Vår dato: 27.03.2020
Vår ref.: 201905483-21
Arkiv: 517
Deres dato: 14.02.2020
Deres ref.: Trine Riseth

Ráikkočearru/Raggovidda II vindkraftverk - godkjenner justering av detaljplan og miljø-, transport- og anleggsplan

Figur 4 Godkjent og ny layout for Raggovidda vindkraftverk II.

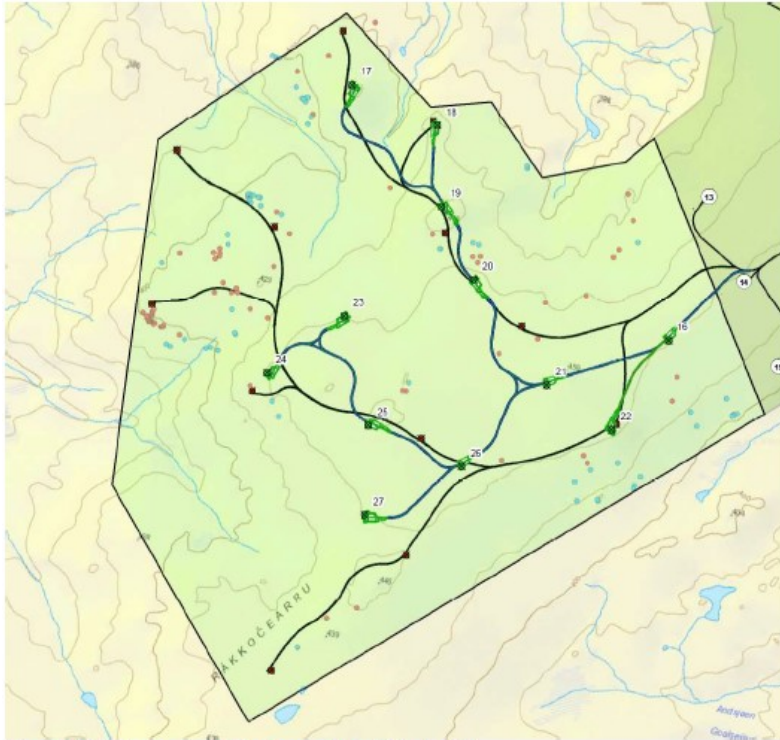
layout. Den omsøkte endringen hensyntar dette, samt reindriftnas ønske om å trekke turbinene bort fra de sør- og sørvestlige områdene for å begrense forstyrrelser inn mot kjente trekkruter.

Sametinget kommenterer at fargen på de ulike funnene som er brukt i kartet kun angir registrator. De ulike fargene skiller ikke mellom samiske og ikke-samiske funn. Sametinget ber utbygger om å hensynta reindriftnæringa i anleggsperioden.

Ny layout berører et mindre område, unngår registrerte kulturminner, og hensyntar reindriftsnæringens innspill om flytting av turbinene. Endrede virkninger for andre tema som landskap og støy er ikke vurdert i planen. Vår vurdering er at den omsøkte løsningen ikke gir vesentlige negative virkninger for landskap, støy eller andre temaer, og at den nye løsningen er en forbedring med tanke på virkninger for miljø og samfunn.
